Einwohnergemeinde Spiez

Workshopverfahren zur Entwicklung der ZPP Nr. 12 «Gumperstal»

Schlussbericht mit Richt-
projekt

13. Mai 2019

Schwarzplan der bestehenden und geplanten Zeilenbauten im Gebiet Hondrich

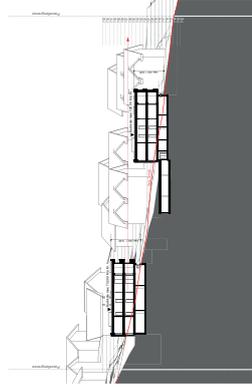
- Beide Zeilen sind noch optimaler in die Topographie zu legen und aufeinander abzustimmen. Der Knick der oberen Gebäudezeile ist etwas zu stark. Die obere Zeile muss auch besser auf die Scheune auf der anderen Seite des Gumperstalwegs reagieren.

- Der Sockel beider Zeilen muss eindeutig als Sockel in Erscheinung treten. Er muss deutlich weniger hoch sein als das darüberliegende Geschoss. Wir schlagen eine Sockelhöhe von max. 120 cm vor. Die Fenster im Sockel sind klein zu halten und die Anzahl auf ein Minimum zu reduzieren. Die Hauszugänge der oberen Zeile sind in das Terrain einzukerben.

- Die Dachlinie soll allseitig auf gleicher Höhe durchlaufen. Auf Dacheinschnitte ist zu verzichten. Die Dachflächen sind ruhig zu gestalten und zu begrünen.

- Beide Zeilen sind gleich zu materialisieren. Die im Plan dargestellten Materialien (naturbelassenes Holz in vertikaler Anordnung) überzeugte die OLK. Es sind möglichst wenige unterschiedliche Materialien (Beton, Holz, Glas) zu verwenden. Die Geländer sind einheitlich als Staketengeländer in Metall auszuführen. Auf Glasgeländer ist zu verzichten. Auch die Sonnenstoren sind einheitlich und in einer zurückhaltenden, unbunten Farbe zu gestalten.

- Beide Gebäudezeilen liegen in der gewachsenen, unveränderten Topographie. Das natürliche Terrain darf nicht verändert werden. Es soll nach wie vor als Wiese (nicht als Rasen) die beiden Bauten umspülen und bis an die Fassaden reichen. Die Obstbaumreihe (Hochstämme) unten ist ein wichtiges Element des Entwurfs und muss zwingend umgesetzt werden. Der Aussenraum ist öffentlich und für alle zugänglich. Es gibt keine privaten Gärten. Die Wegverbindungen sind mit sickerfähigem Material (Rundkies) auszubilden. Die Einfahrt in die Einstellhalle ist sehr zurückhaltend zu gestalten

- Mit der Setzung und dem Abknicken der Hauptbauten wird ein optimaler Bezug zum baulichen, an der Hangneigung orientierten Umfeld im Gebiet Hondrich und somit zum Gesamtkontext des Areals geschaffen.

- Die zweigeschossige Bauweise mit umfliessenden Grünräumen führt dazu, dass sich die Gebäude optimal in die Topographie, die Landschaftskammer sowie die Siedlung eingliedern, somit die historische Morphologie aufnehmen und dadurch auch von weitem stimmig wahrgenommen werden.

- Die Gebäude nehmen eine optimale Stellung bezüglich Ausrichtung und Besonnung ein und lassen ein durchgehendes Wohnen (Ost-West) zu.
- Mit dem Flachdach als Dachform wird die Gesamthöhe der Häuser reduziert und die Gebäudevolumetrie wohltuend geklärt.

- Seeseitig sind Dachlinie und -fläche durchgehend auszuführen, damit ein ruhiger Eindruck entsteht. Rückwärtig sind kleinere Dacheinschnitte – auch aus Glas – problemlos, wenn gut gestaltet und die Dachgestaltung dadurch nach wie vor einen ruhigen Eindruck erweckt. Dachaufbauten sollen möglichst tief gehalten werden. Die Dachflächen sollen, wo nicht durch Einschnitte, Aufbauten oder Anlagen (bspw. PV-Anlage) belegt, nicht reflektierend ausgeführt werden. Eine Begrünung ist erwünscht.

- Die Materialisierung und Strukturierung der Fassaden ist weiterzuentwickeln. Dabei ist zu beachten, dass mit den Fassaden eine stärkere Referenz zur historischen Bebauung geschaffen wird, als dass dies mit den Baukörpern der Fall ist. Besonders wenn sich die Fassadengestaltung konsequent an die ortsbaulichen Gegebenheiten referenziert. Glänzende Materialien sind auf ein Minimum zu beschränken.

- Der Sockel beider Zeilen muss eindeutig als Sockel mit entsprechender Nutzung und Verzicht auf zahlreiche grössere Fenster in Erscheinung treten. Er soll betreffend sichtbarer Höhe diskret in Erscheinung treten und weniger hoch sein als das darüberliegende Geschoss so dass das Gebäude nur zweigeschossig wahrgenommen wird.

Die Variante 3 sieht zwei Zeilenbauten und zwei Punktbauten vor, die hintereinander in zwei Reihen angeordnet sind. Der Untere Zeilenbau ist zweigeschossig vorgesehen, um die Aussicht der anderen Bauten zu verbessern.

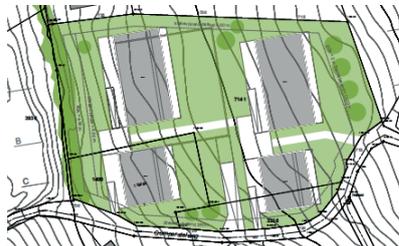
J. Brunner und M. Eggenberger beurteilen den Massstabsbruch zur Landschaft und den benachbarten alten Bauten (südlich) in Variante 3 als zu gross. Die Zeilen gehen in sich nicht mehr auf.

E. Gerber erachtet eine Abstufung wie in Variante 3 als interessant, jedoch für eine Überbauung in ebenem Gelände.

Die Variante 2 wird verworfen. Die Variante 3 wird ebenfalls von allen verworfen, jedoch als sehr wichtig für die Herleitung der Variantenwahl beurteilt. Variante 4 weist als Zwischenvariante zwischen 3 und 5 ähnliche Probleme wie die Variante 3 auf und wird daher ebenfalls verworfen.

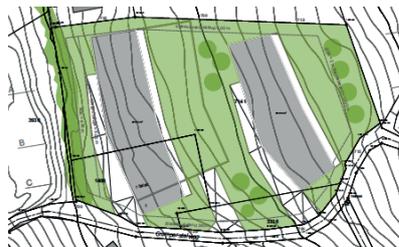
Die Gutachter attestieren der Variante 5 eine sehr grosse Eleganz. Durch die Konzentration auf zwei Zeilen kann ein wesentlicher Teil der bestehenden Hanglandschaft sowie des Landschaftsflusses erhalten werden. Dies entspricht der Analyse der umgebenden Bebauung gut – eine hangparallele Bebauung – und führt dazu, dass die Bebauung räumlich viel weniger in Erscheinung tritt als die anderen Varianten: Sie schmiegt sich in die Topografie ein. Der Preis für die dezente Zweigeschossigkeit bei vorgegebener Dichte sind die langen Baukörper. Zentrale Aspekte der weiteren Bearbeitung und für das Gelingen der Variante 5 sind die Materialisierung und die Gliederung der Bauten (bspw. nicht durchgehende Balkone, deutlicheres Abknicken).

Die Gutachter sind klar der Meinung, dass Variante 5 den richtigen Ansatz darstellt. Sie gibt auf die neuen Vorgaben aus der heutigen Zeit eine neue und stimmige Antwort aus der heutigen Zeit. Sie ordnet sich in die Hangparallelität ein, sie gliedert sich in den Hangfluss in Querrichtung ein und sie passt sich in die Massstäblichkeit im Schnitt ein. Auch in der Materialität kann sie sich eingliedern. Allein in der Ansicht könnte ein Bruch in der Gebäudelänge und allenfalls in Dachentstehen – je nach Ausgestaltung.
